設計変更詳細

対象型式	変更時期	新型式	対象サイズ
10-FBF-L	2006年1月	10-FBF-N-L	全サイズ

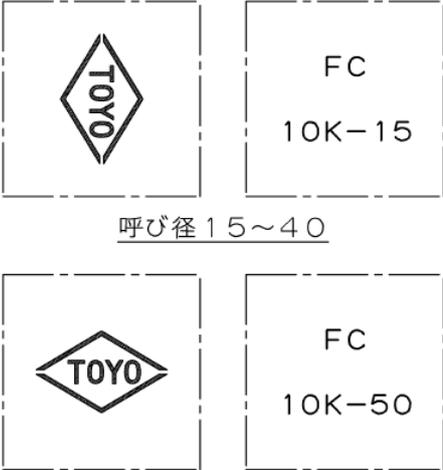
変更内容		
項目	変更前	変更後
全面設計変更		全面設計変更のため、変更前との部品互換性はなし。
鑄出し表示変更		 <p>呼び径 15~40</p>
弁棒構造	トップエントリータイプ	ボトムエントリータイプ
寸法 (詳細は表 1)		1)面間寸法変更なし。 2)高さ寸法変更あり
